Assunto: Execução da reforma e adequações visando a obtenção de AVCB no Hospital Geral de Vila Pentead Dr. José Pangela, Av. Petrônio Portela, 1642, São Paulo, SP.
Concorrência CGA nº 02/2023

ESCLARECIMENTO - 02

08 CORTE ESQUEMÁTICO
PREVENÇÃO E COMBATE A INCÊNDIO

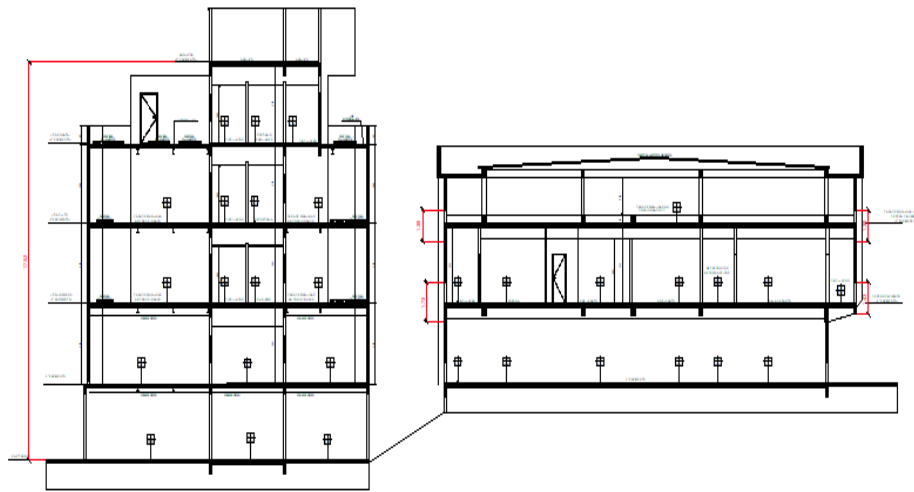
- 2- Em análise aos documentos disponibilizados por vossa senhoria, não encontramos característica do elevador e sua carga e também não encontramos a medida do pé direito dos andares, é possível o envio dessas informações?

TÉRREO P.D. = 3,20m

1PAV P.D. =3.53m

2PAV P.D. =3.53m

3PV P.D. =3.53m

4PV P.D. =3.53m
